福島第一原子力発電所 特定原子力施設に係る実施計画 変更認可申請書の
一部補正について

平成 30 年 7 月 5 日付け廃炉発官 30 第 122 号をもって申請し、平成 30 年 10 月 12 日付け廃炉発官 30 第 199 号をもって一部補正しました福島第一原子力発電所 特定原子力施設に係る実施計画 変更認可申請書を別紙のとおり一部補正をいたします。

1 / 2号機共用排気筒の上部解体に関する審査に併せて，標高表記の記載の適正化を行う。

図3-18 【11-14】2号機放水管①②③ 施工方法 (複列施工)

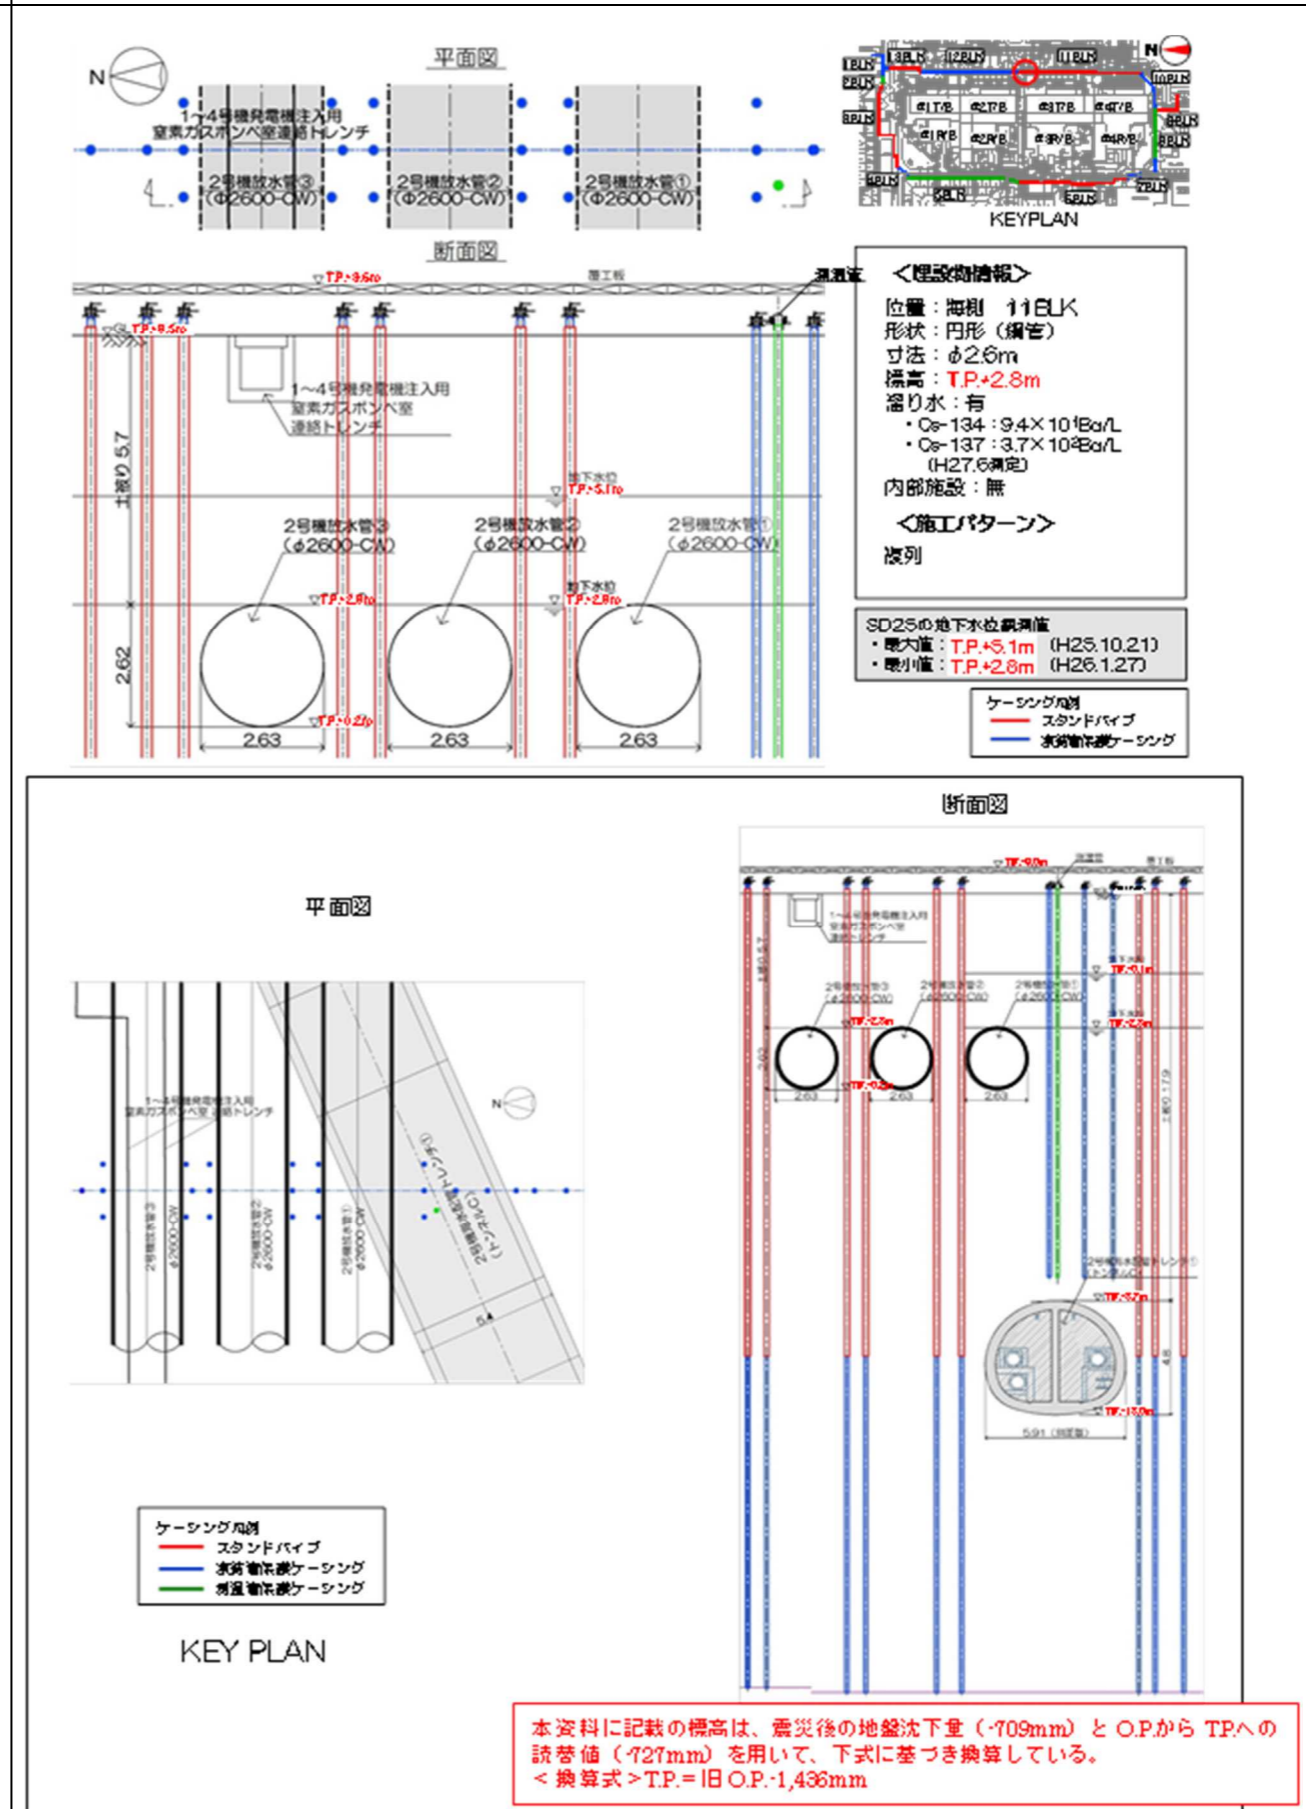
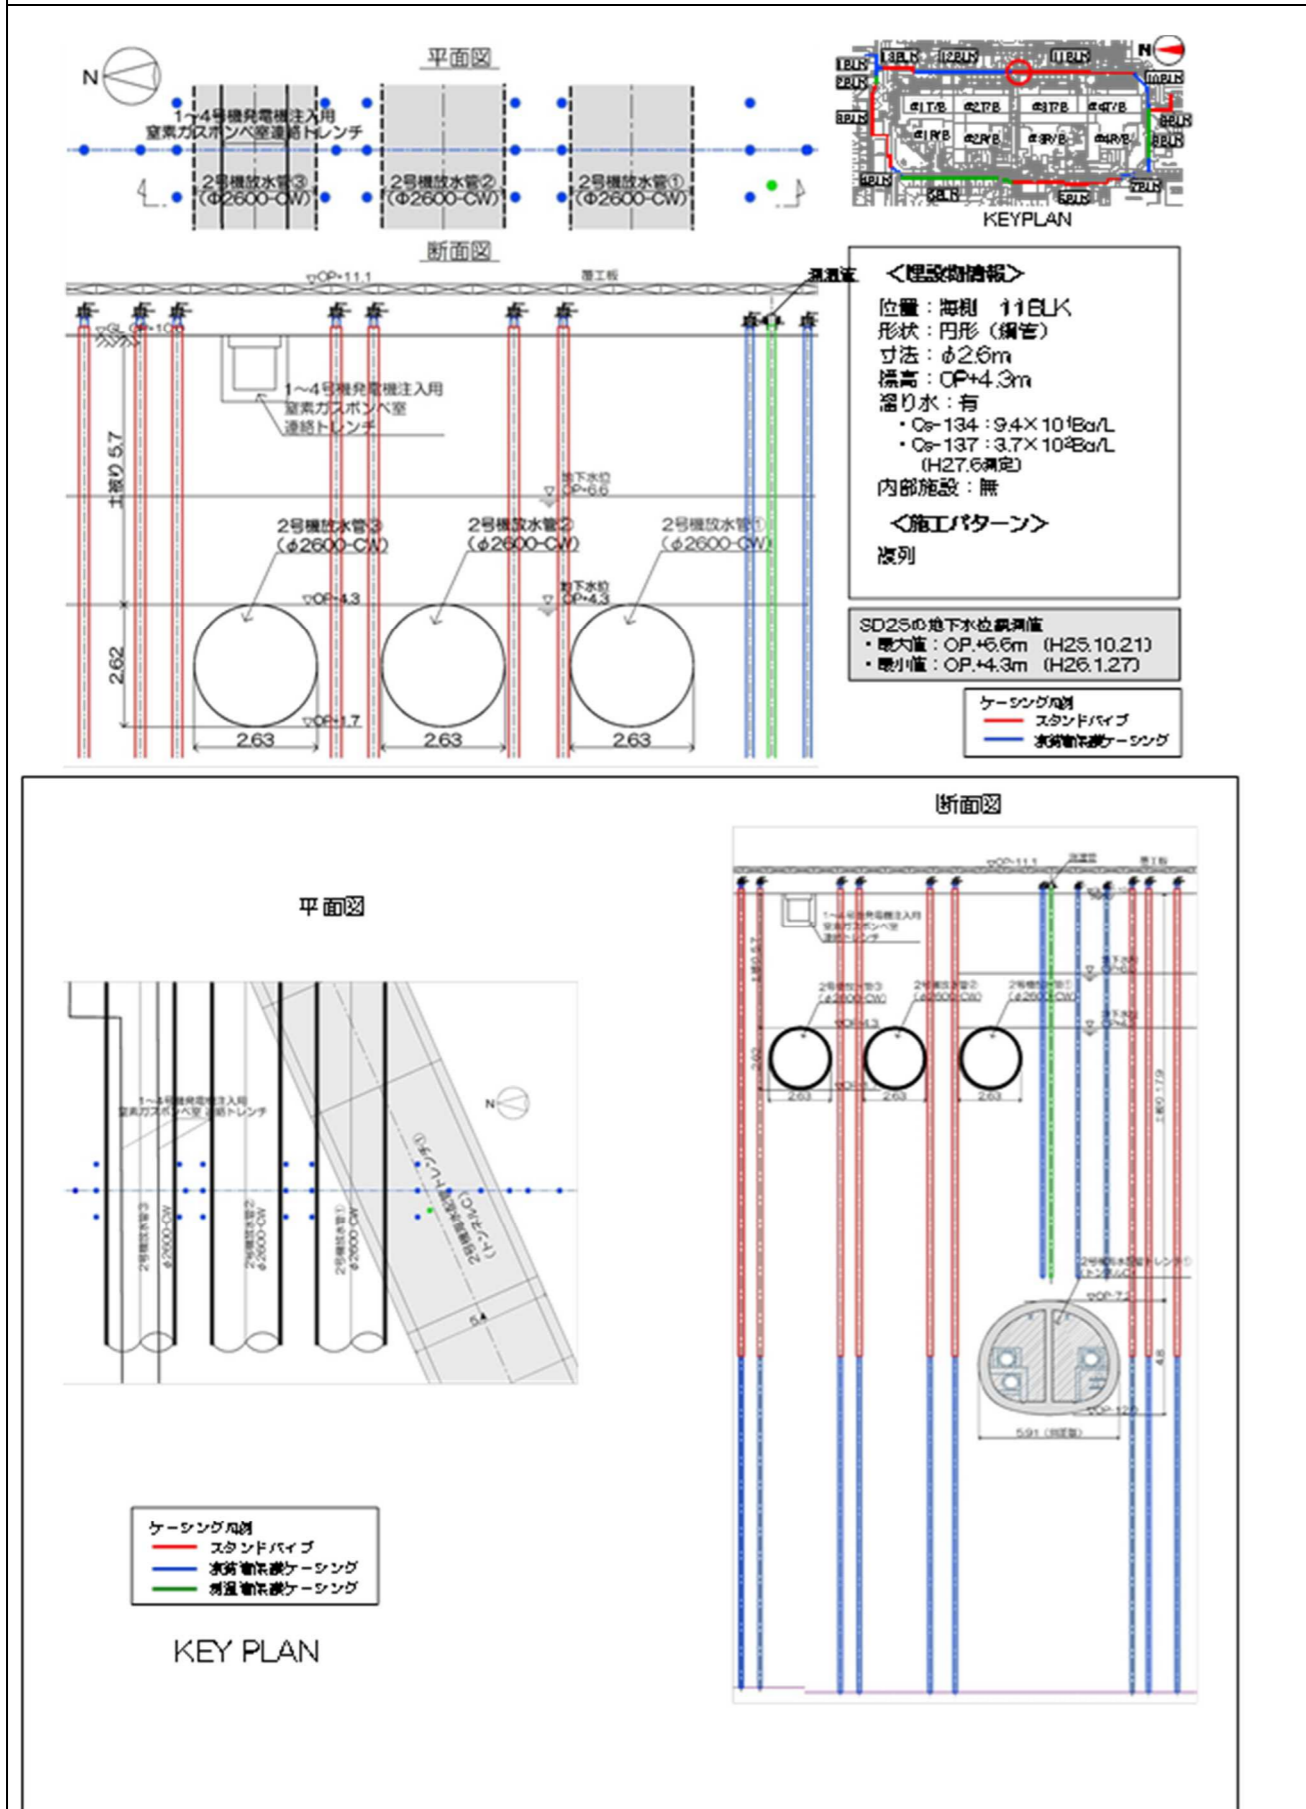
標高表記の記載の適正化

図-7 地下水水位観測井位置図

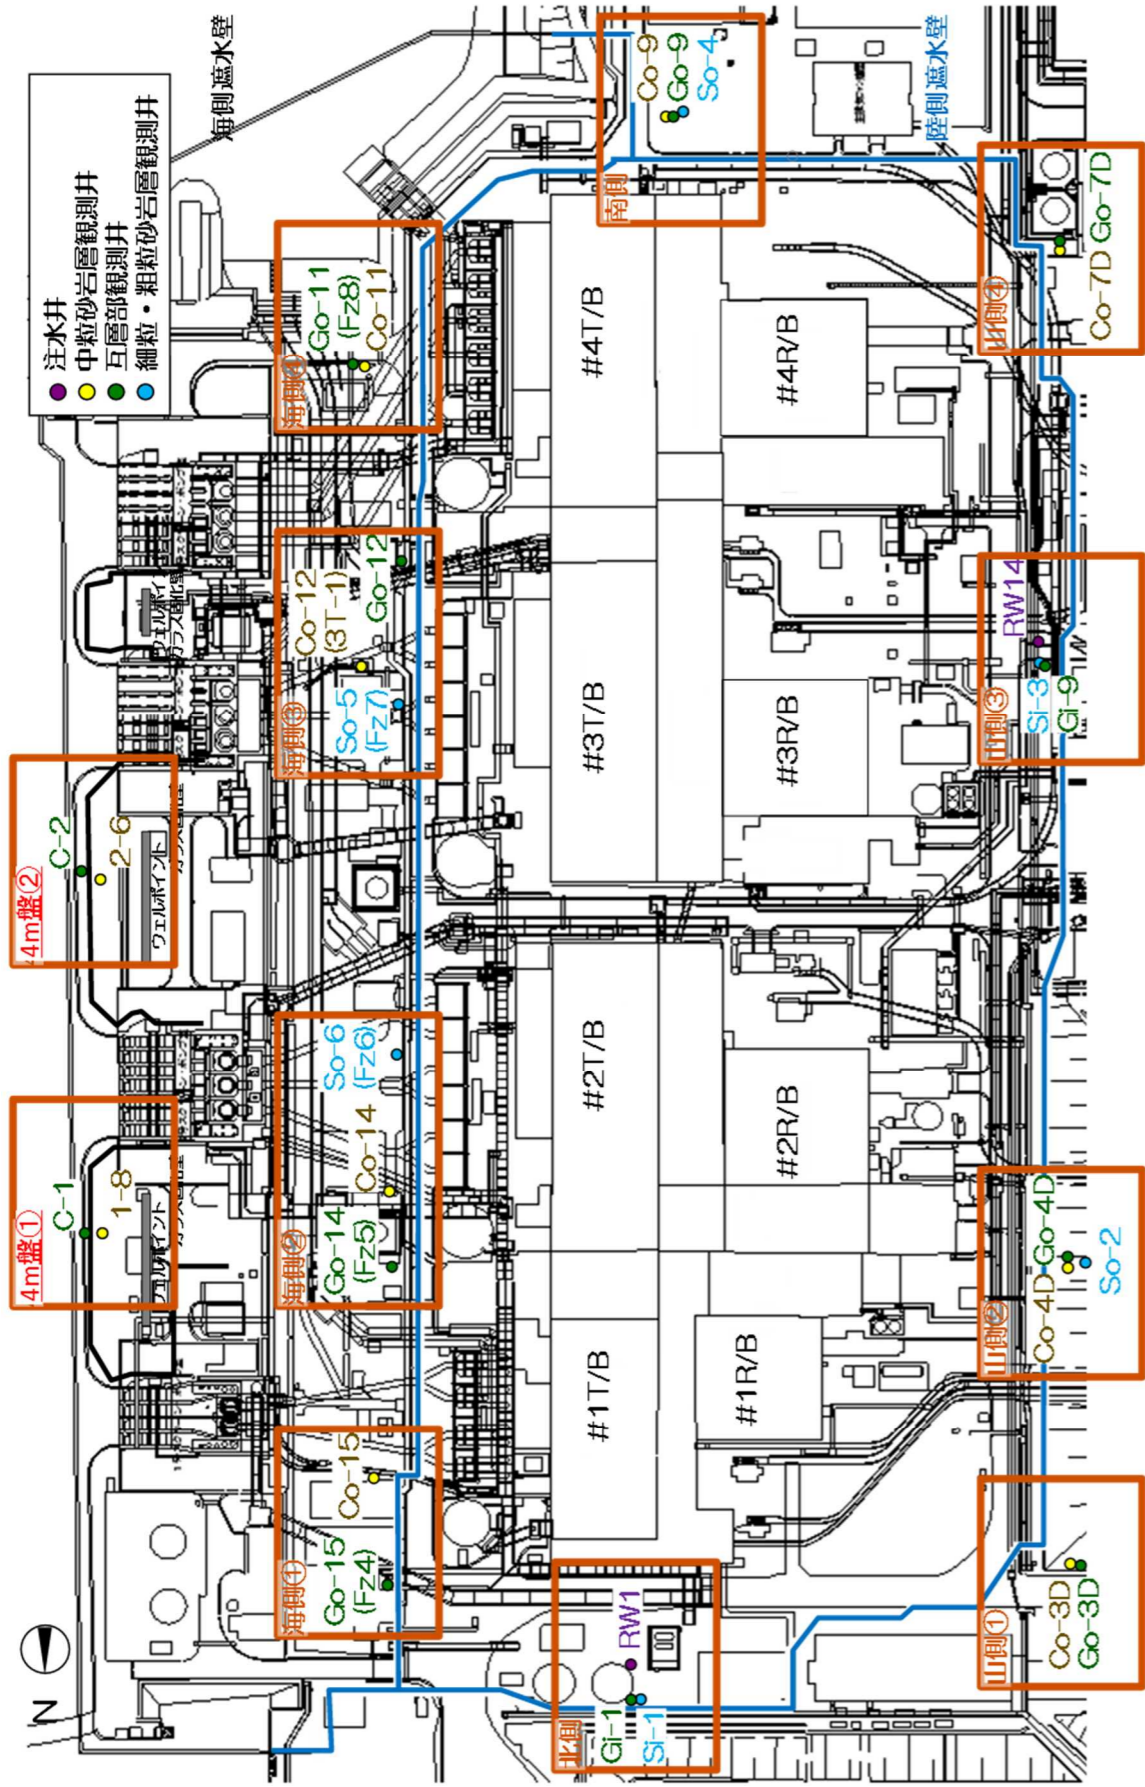
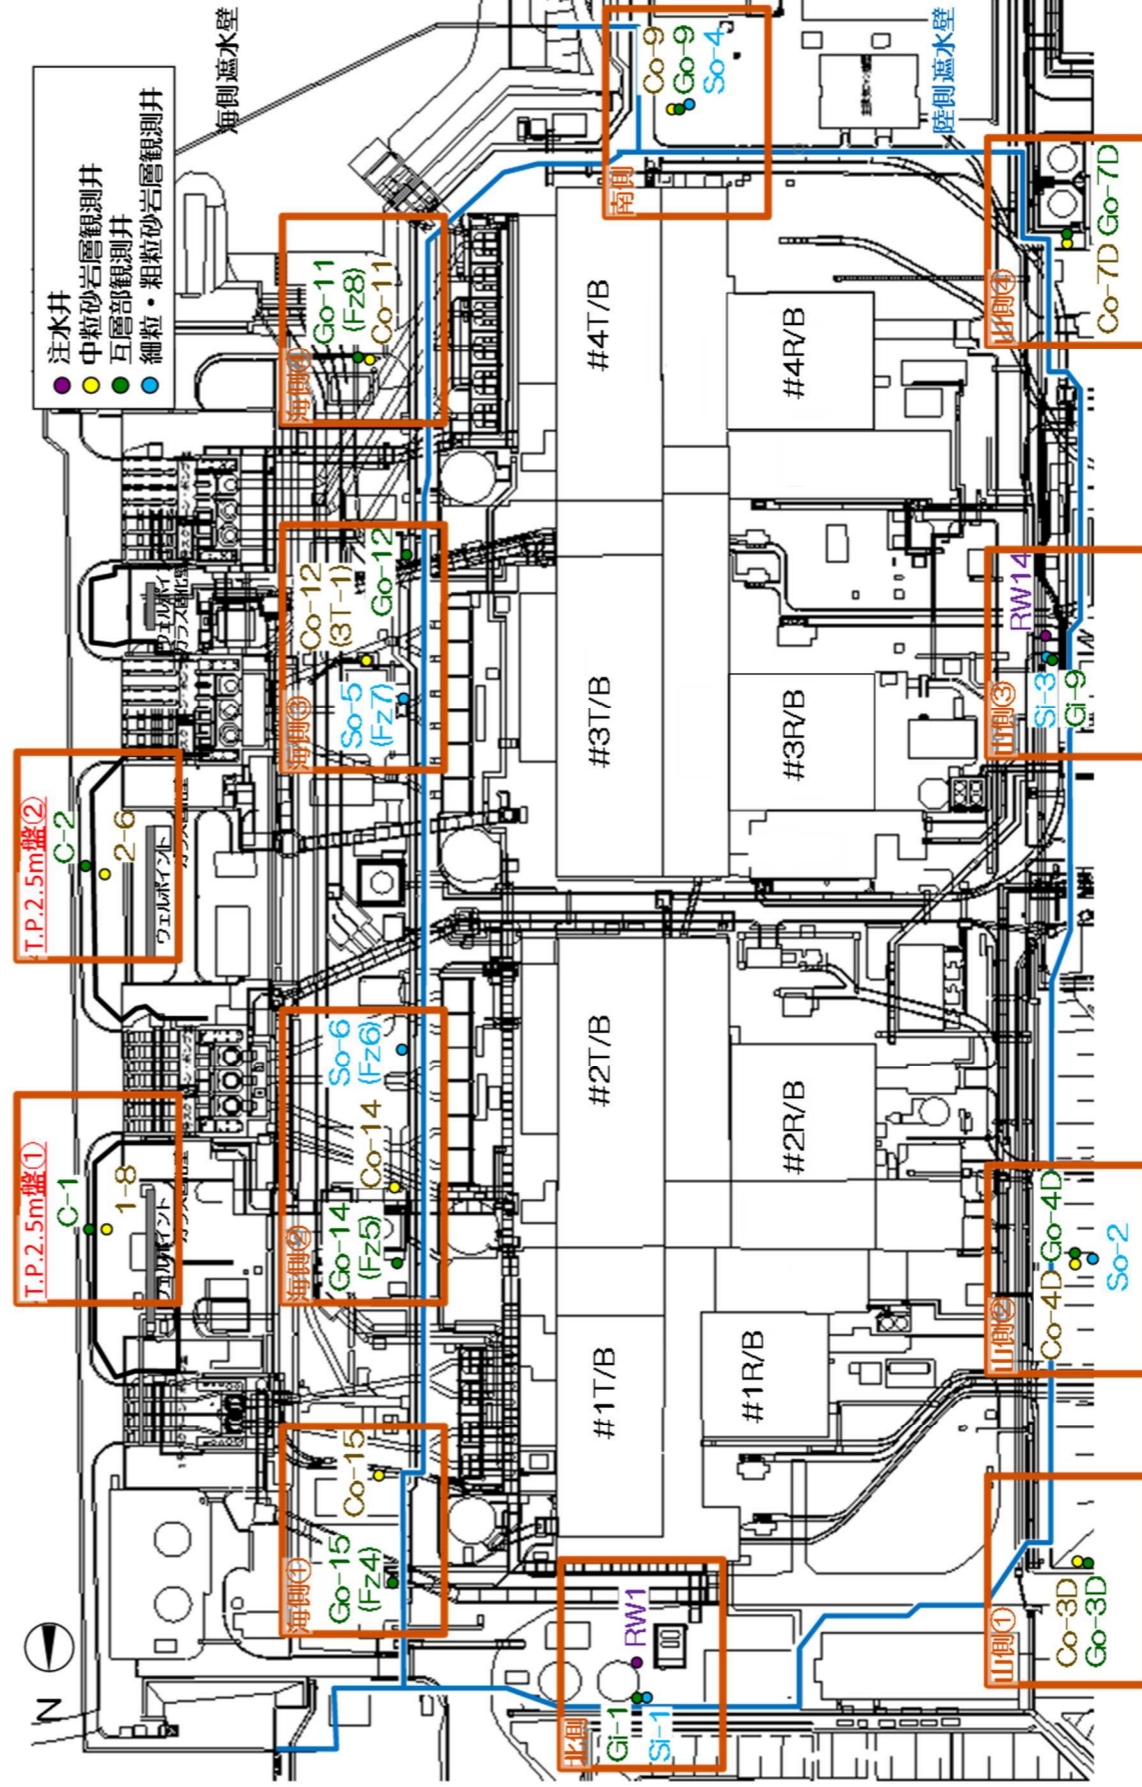
変更理由

図-1 海水配管トレンチ下部の非凍結範囲 (概要)

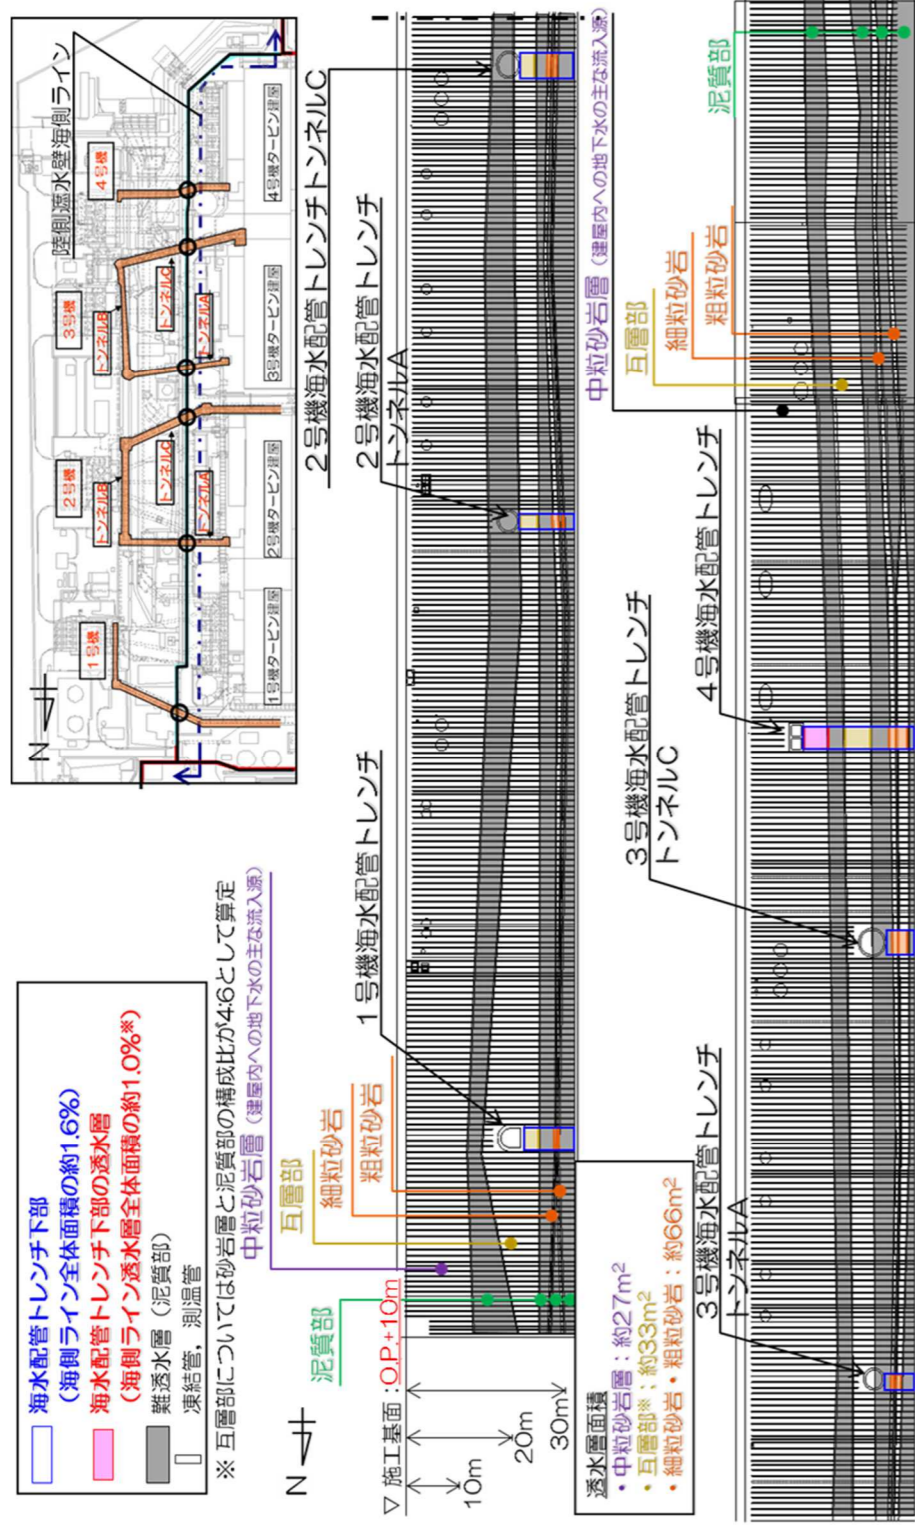
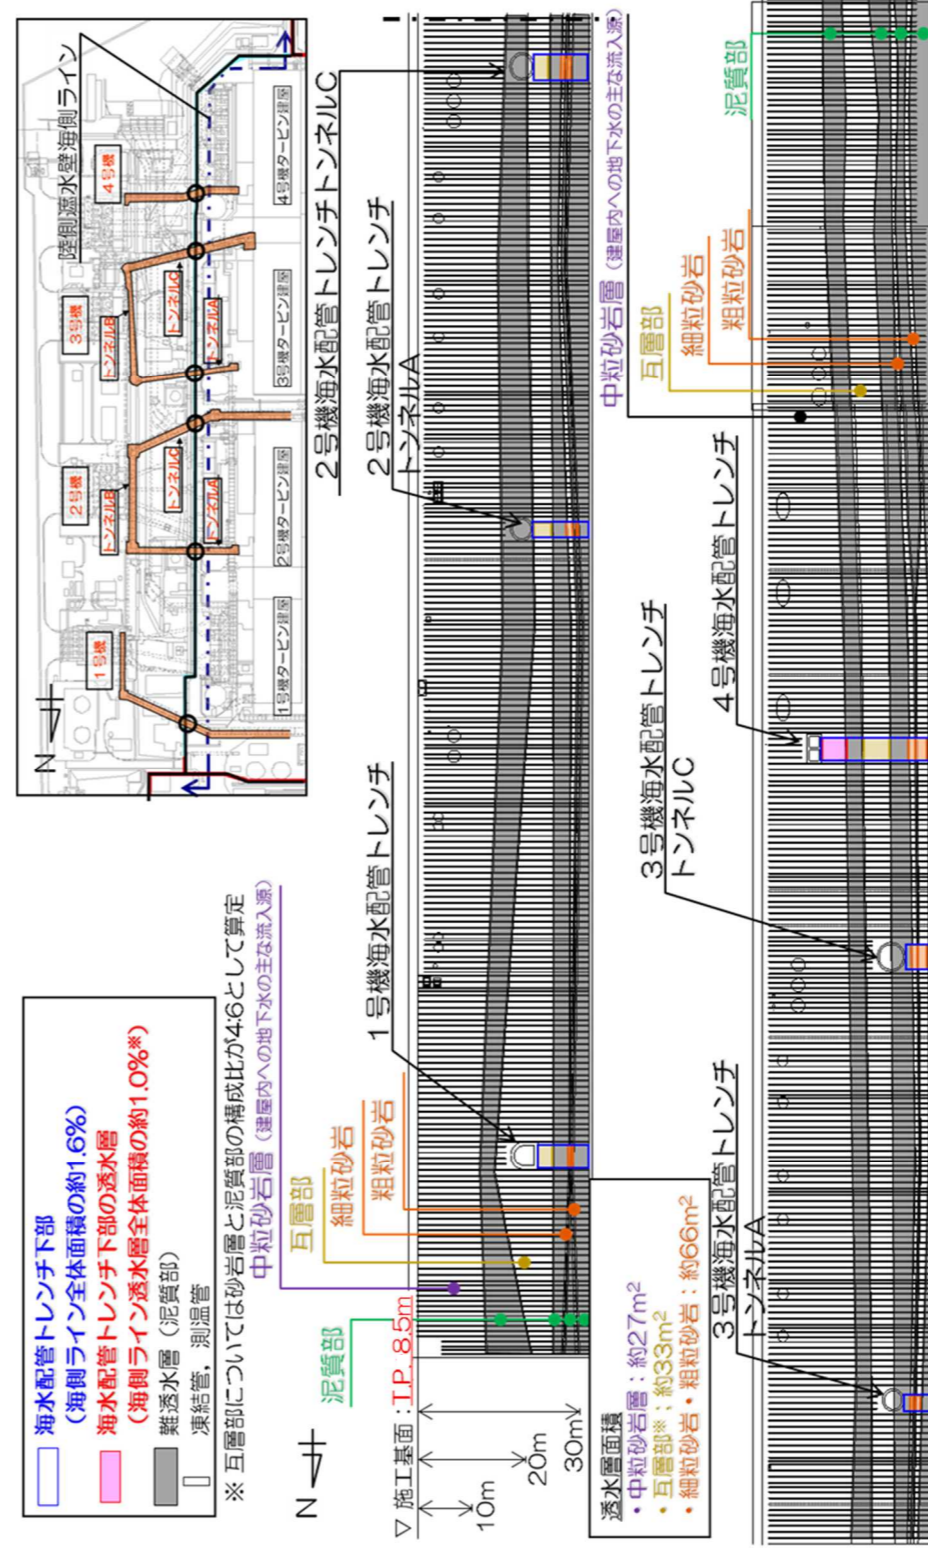
変更理由
標高表記の記載の適正化
